Altri**Agenzia Interregionale per il fiume Po (A.I.Po)****Avviso di adozione del decreto segretariale n. 97 del 28 novembre 2025**

Decreto n. 97/2025

OGGETTO: ART. 68 DEL D.LGS. 3 APRILE 2006, N. 152 E SS.MM.II. E ART. 9 DELLA DELIBERAZIONE C. I. N. 4 DEL 17 DICEMBRE 2015 E SS.MM.II. APPROVAZIONE DI AGGIORNAMENTI CARTOGRAFICI DEL PIANO DI BACINO DISTRETTUALE DEL FIUME PO IN REGIONE LOMBARDIA: "AGGIORNAMENTI DELL'ALLEGATO 4 DELL'ELABORATO N. 2 DEL PIANO STRALCIO PER L'ASSETTO IDROGEOLOGICO DEL BACINO IDROGRAFICO DEL FIUME PO (PAI-PO) E DELLE MAPPE DELLA PERICOLOSITÀ E DEL RISCHIO DI ALLUVIONI DISTRETTUALI NEI COMUNI DI FORESTO SPARSO (BG), MONASTEROLO DEL CASTELLO (BG), CREDARO (BG), LUMEZZANE (BS), BREGNANO (CO), LIVIGNO (SO), ZANDOBBIO (BG)".

Dettaglio dell'area Rio delle Poffe - Conoide e area RME 030-LO-BS (Cascina la Costa)

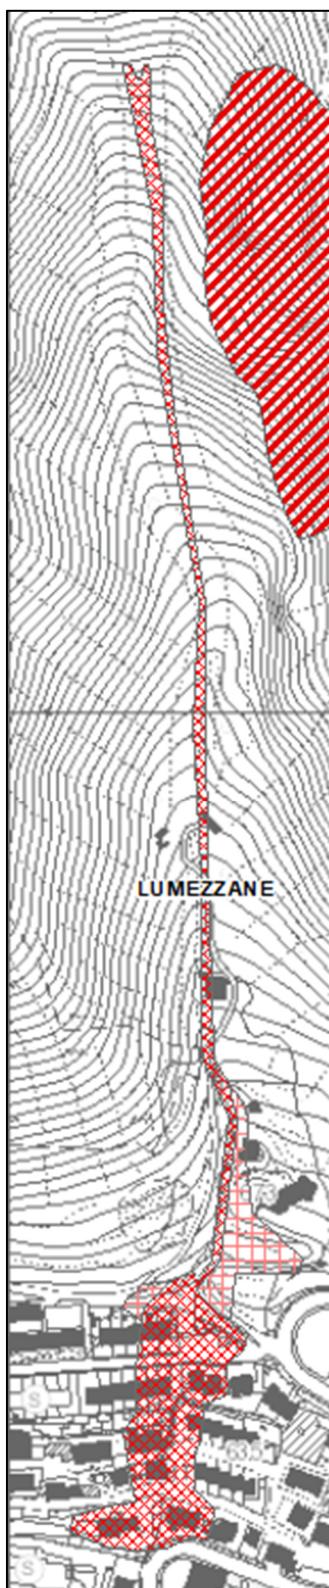
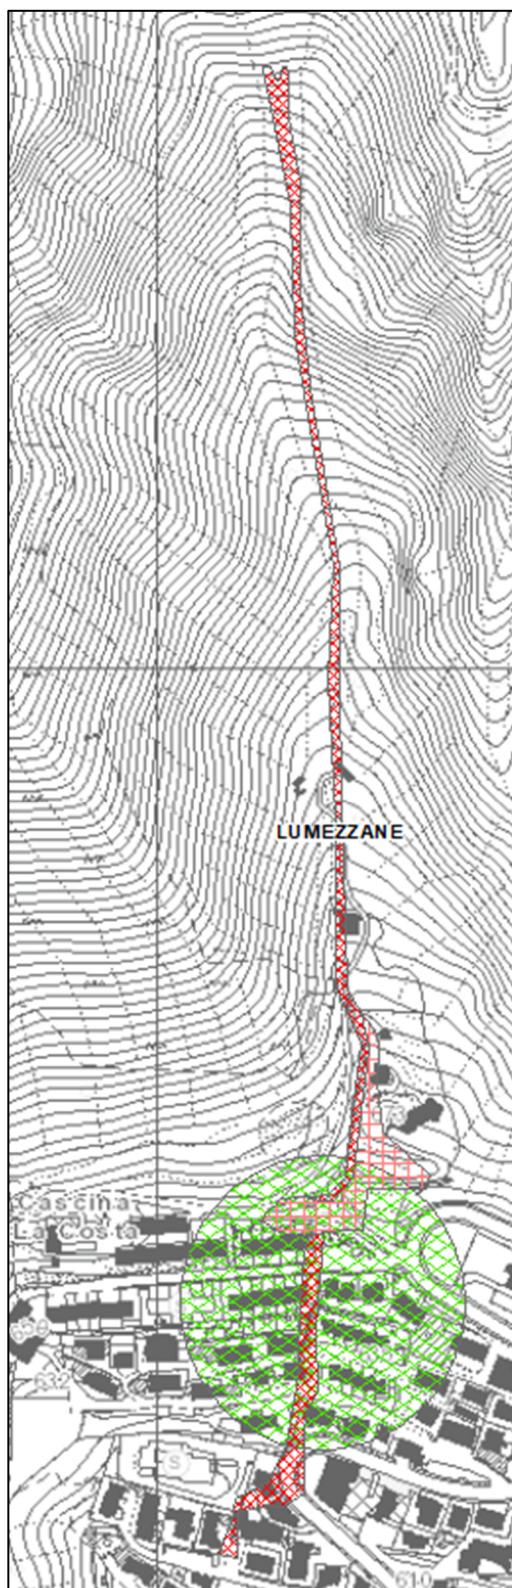
A sinistra: Elaborato 2 PAI vigente
A destra: Elaborato 2 PAI proposta

CONOIDI: Area di conoide attivo non protetta (Ca)/Modifiche e integrazioni

CONOIDI: Area di conoide non recentemente attivato o completamente protetta (Cn)/Modifiche e integrazioni

A sinistra: PGRA – ambito RSCM vigente
A destra: PGRA – ambito RSCM proposta

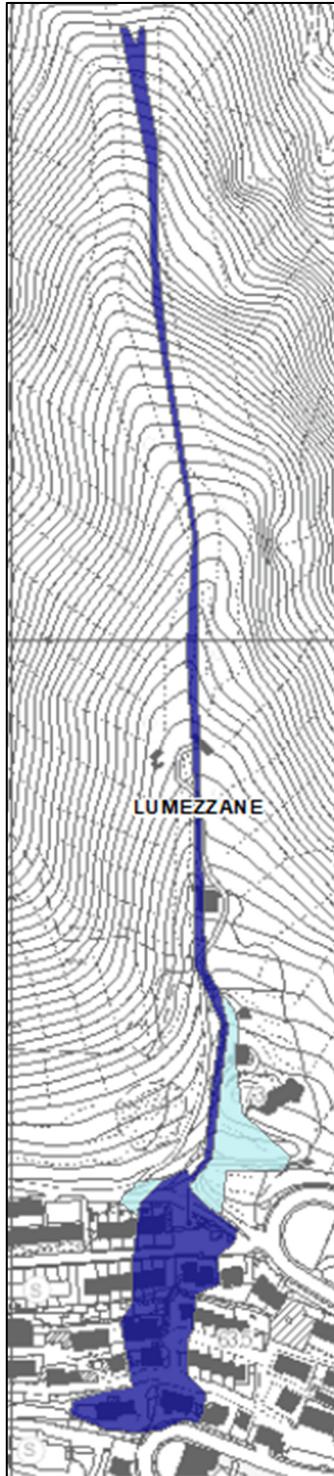
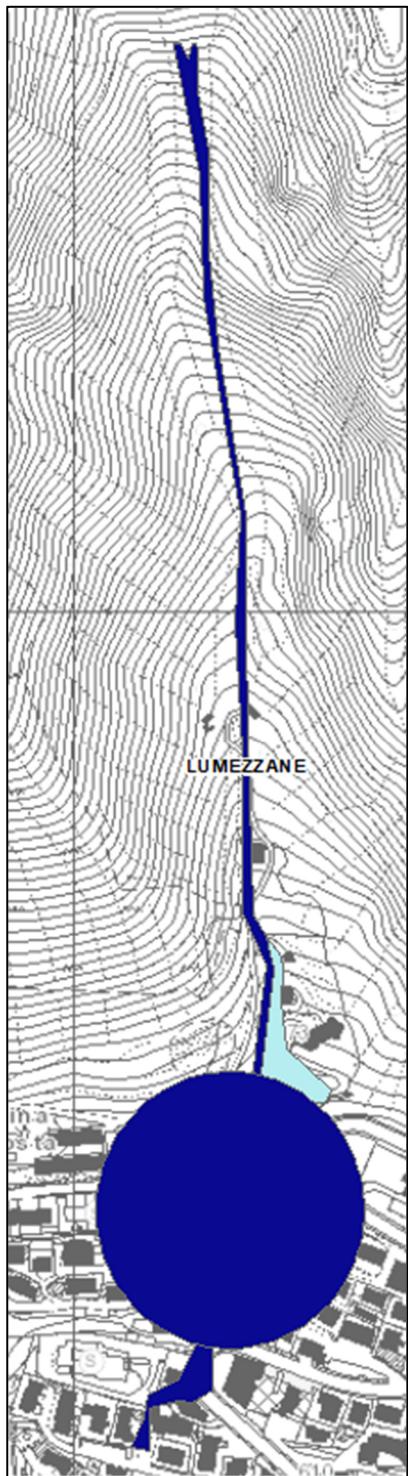
FRANE: Area di frana attiva (Fa)/Modifiche e integrazioni

Elaborato 2 PAI vigente – nessun'area in dissesto individuata

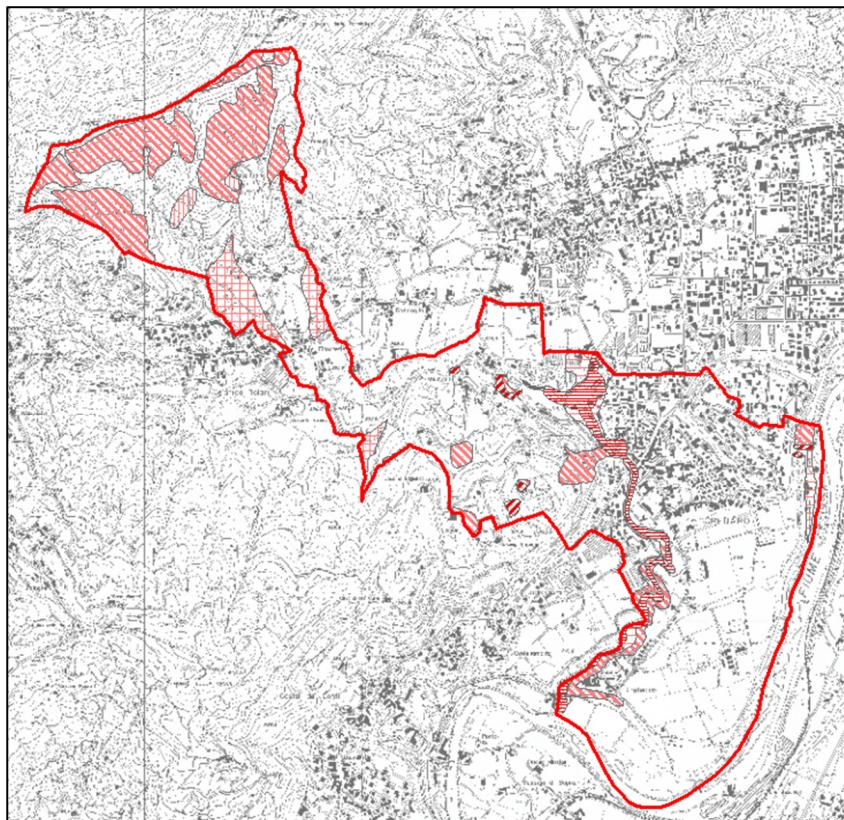
Elaborato 2 PAI proposta di aggiornamento – introduzione di nuove aree di frana (Fa, Fq, Fs), esondazione torrentizia (Ee, Eb ed Em) e conoide (Cn)

Confronto PAI vigente (sopra) e proposta di aggiornamento (sotto) – inserimento di Frane Fa, Fq e Fs

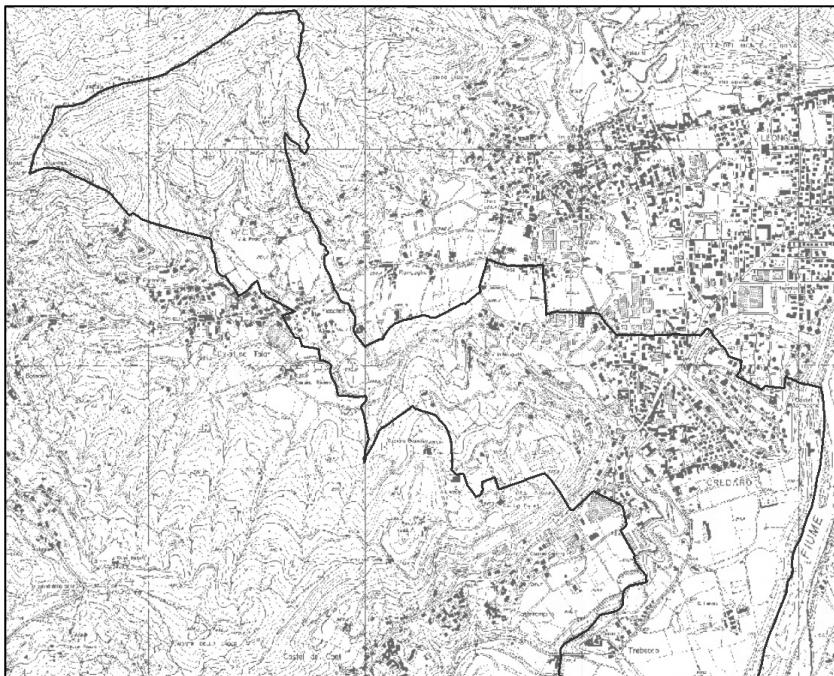
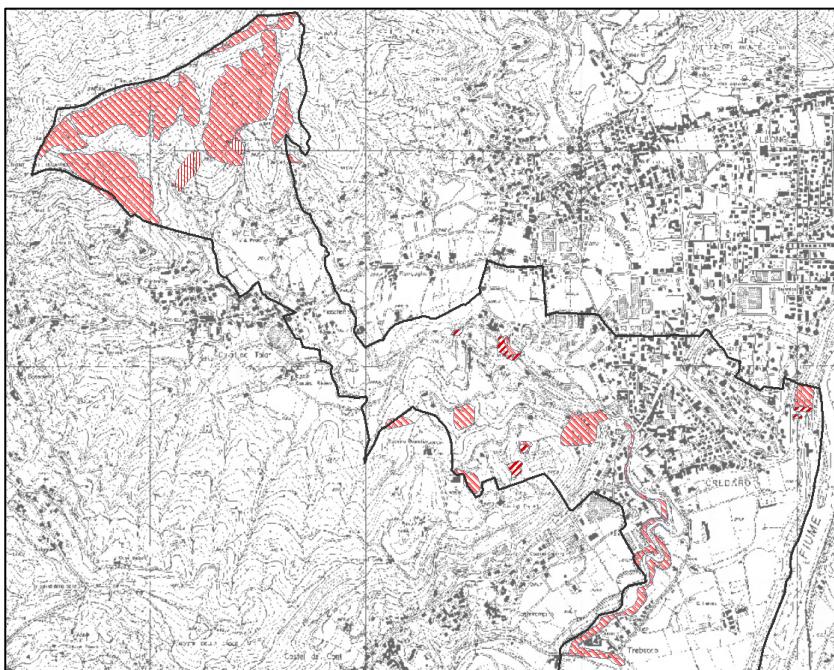
- FRANE: Area di frana attiva (Fa)/Modifiche e integrazioni
- FRANE: Area di frana quiescente (Fq)/Modifiche e integrazioni
- FRANE: Area di frana stabilizzata (Fs)/Modifiche e integrazioni
- ESONDAZIONI: Area a pericolosità molto elevata (Ee)/Modifiche e integrazioni
- ESONDAZIONI: Area a pericolosità elevata (Eb)/Modifiche e integrazioni
- ESONDAZIONI: Area a pericolosità media o moderata (Em)/Modifiche e integrazioni
- CONOIDI: Area di conoide non recentemente attivatosi o completamente protetta (Cn)/Modifiche

Confronto PAI vigente (a sinistra) e proposta di aggiornamento (a destra) – inserimento di aree ad esondazione Ee, Eb ed Em

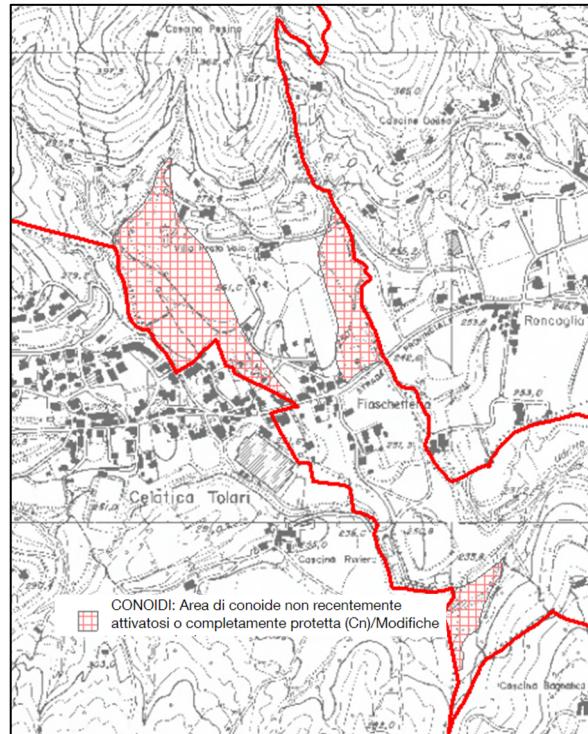
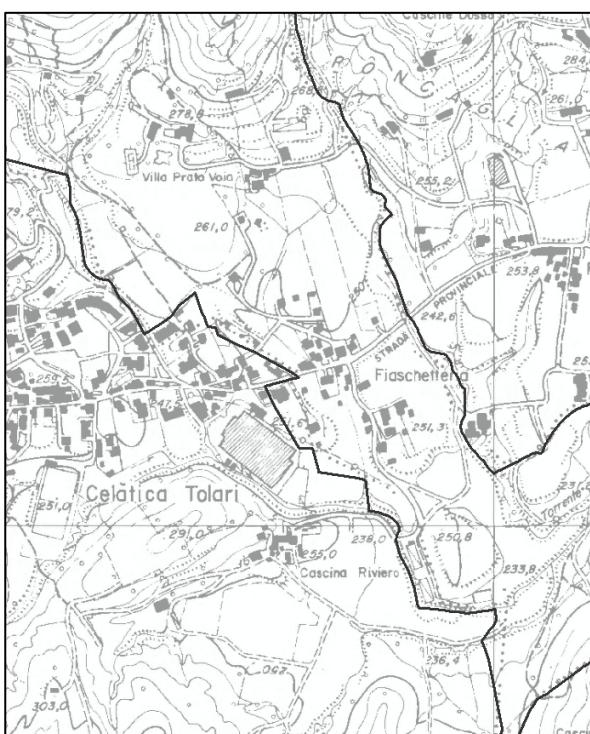
- FRANE: Area di frana attiva (Fa)/Modifiche e integrazioni
- FRANE: Area di frana quiescente (Fq)/Modifiche e integrazioni
- FRANE: Area di frana stabilizzata (Fs)/Modifiche e integrazioni

A sinistra: Elaborato 2 PAI vigente – nessun’area in dissesto idraulico individuata
A destra: Elaborato 2 PAI proposta – introduzione di nuove aree Ee, Eb ed Em

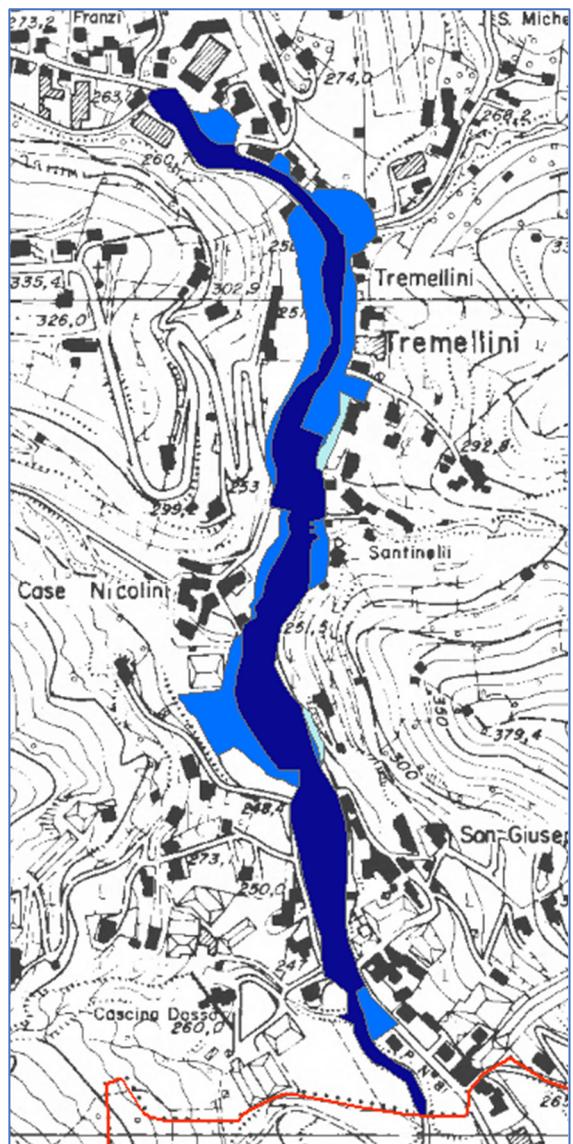
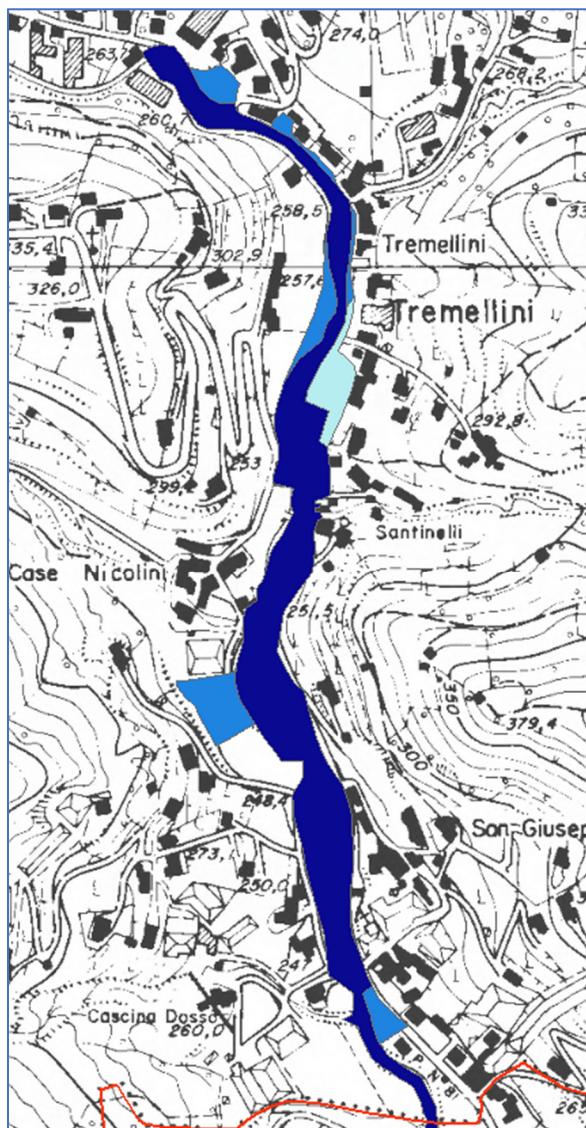
- un piccolo ampliamento dell'area P3/H (coincidente con P2/M e P1/L) in sponda sinistra tra le località Tremellini e Santinelli;

- una notevole estensione dell'area P2/M (coincidente con P1/L), derivante dall'aggiunta della delimitazione delle zone allagate durante l'evento del 13/06/2016 segnalate, all'estensore della componente geologica, da parte dello stesso Comune di Foresto Sparso (Fig. 2).

Viene inoltre proposto, in coerenza, l'aggiornamento dell'Elaborato 2 del PAI che consiste nell'introduzione delle aree Ee, Eb ed Em, corrispondenti alle aree allagabili PGRA – ambito RSCM a pericolosità P3/H (coincidente con P2/M e P1/L), P2/M (coincidente con P1/L) e P1/L. Gli ampliamenti, corrispondenti alle aree allagate durante l'evento del 13/6/2016 vengono proposti quali aree Eb PAI e P2/M (coincidente con P1/L) PGRA.

2) PORZIONE TERMINALE DEL TORRENTE FEDERIA

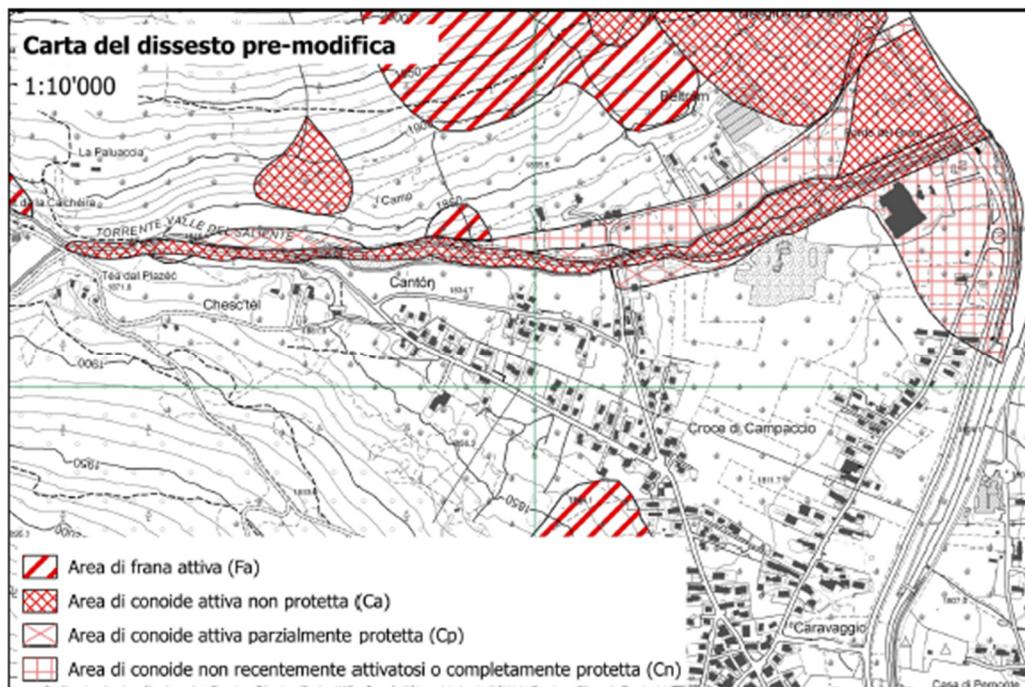
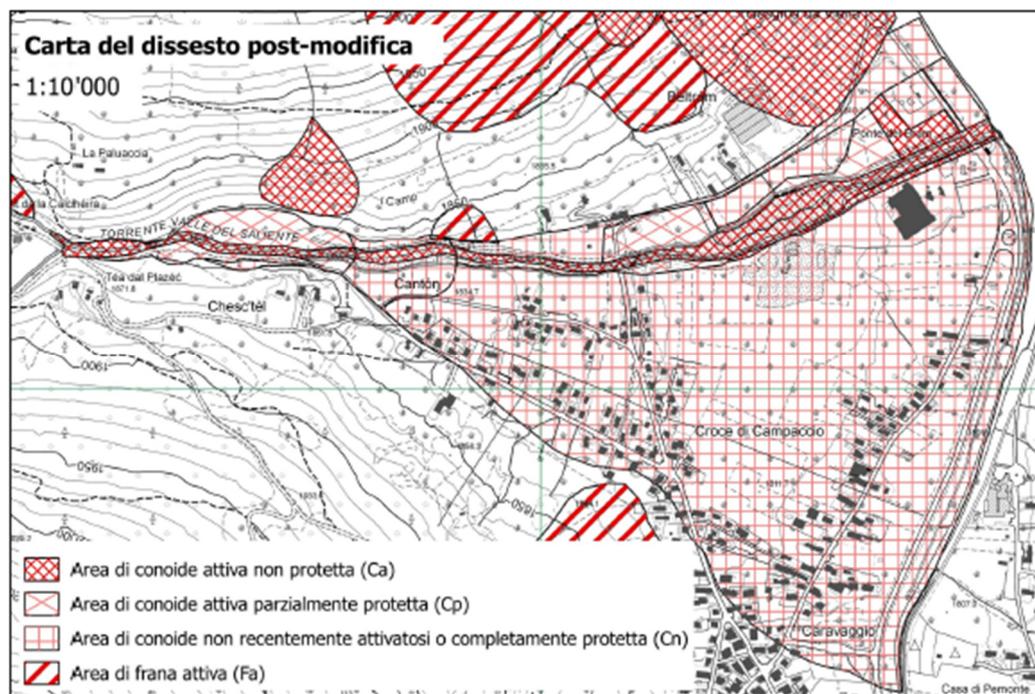
Superficie in dissesto pre-modifica, distinta per categoria di dissesto (Ca, Cp, Cn)	m ²
Ca	87753
Cp	18905
Cn	111628

Superficie in dissesto post-modifica, distinta per categoria di dissesto (Ca, Cp, Cn)	m ²
Ca	53813
Cp	48367
Cn	594455

Sinistra: PAI vigente Destra: Aggiornamento PAI proposto

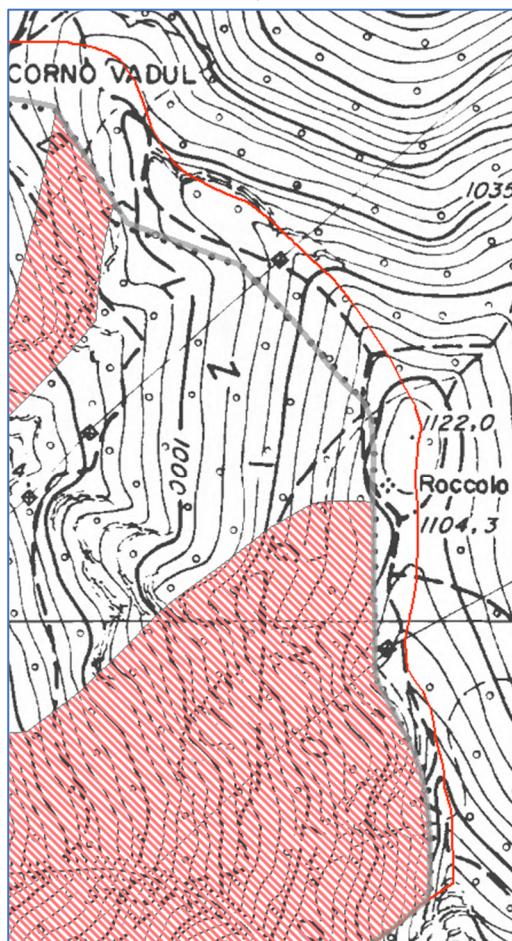
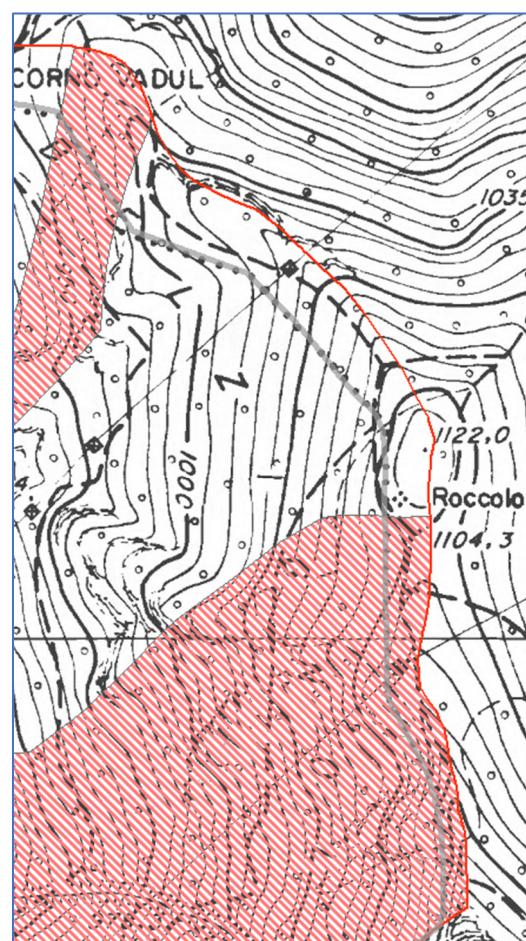
- B. ampliamento delle aree PAI Cp e Cn in località Moj, adeguando le aree del conoide al limite amministrativo con il Comune di Endine Gaiano, che risulta modificato rispetto alla precedente redazione della componente geologica e, in coerenza alle aree PAI Cp e Cn, delle aree PGRA – ambito RSCM P2/M, coincidenti con P1/L, e P1/L.

- C. ampliamento delle aree PAI Fq in Località Corno Vadul/ Roccolo di Gazini e delle aree PAI Fa e Fq nella zona nord est del territorio comunale, adeguandole al limite amministrativo con il Comune di Endine Gaiano, modificato rispetto alla precedente redazione della componente geologica.

Perimetrazioni PAI/PGRA – ambito RSCM vigenti (sopra) e proposte (sotto)

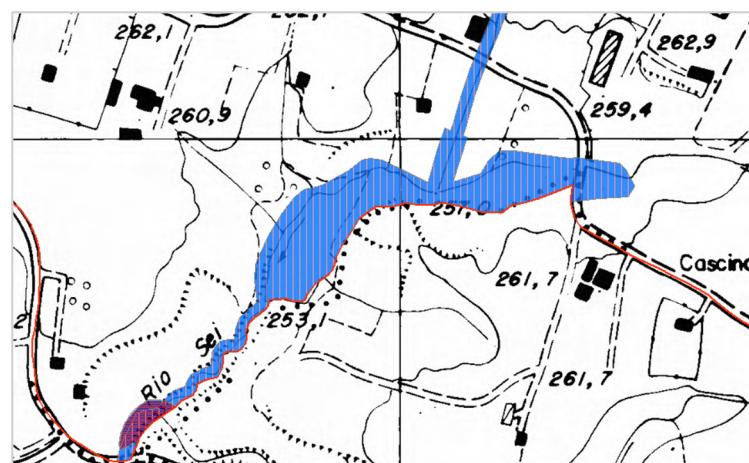
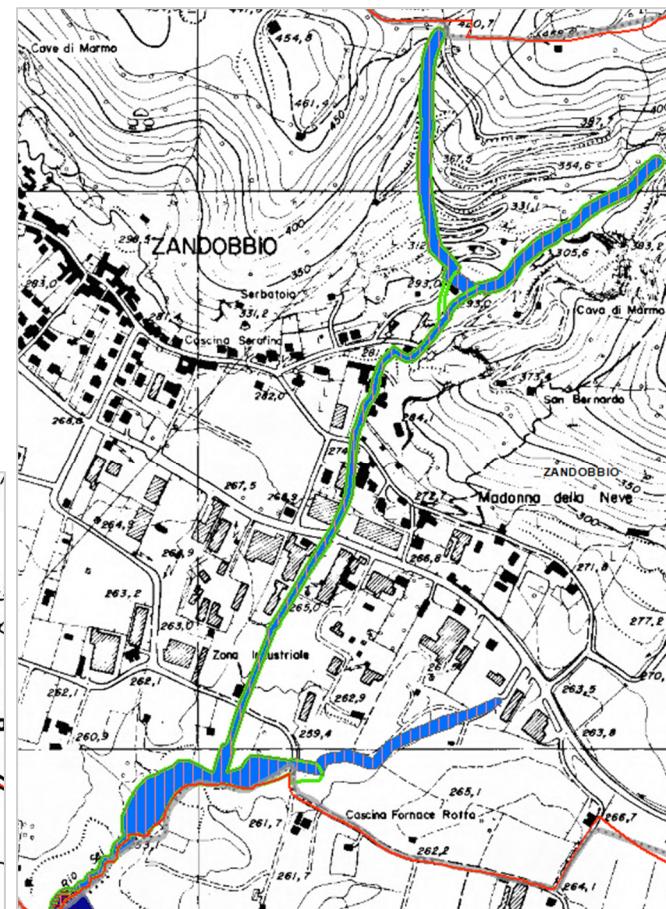
- nella modifica dell'area Eb PAI e in coerenza dell'area P2/M (coincidente con P1/L del PGRA ambito RSCM) in prossimità della confluenza tra il Rio Tessinale e il Rio Sei, al fine di renderla coerente con l'attuale tracciato del corso d'acqua;

Si evidenzia che il confine amministrativo comunale aggiornato genera modifiche delle aree Ee ed Eb PAI e P3/H (coincidente con P2/M e P1/L) e P2/M (coincidente con P1/L) PGRA RSCM.
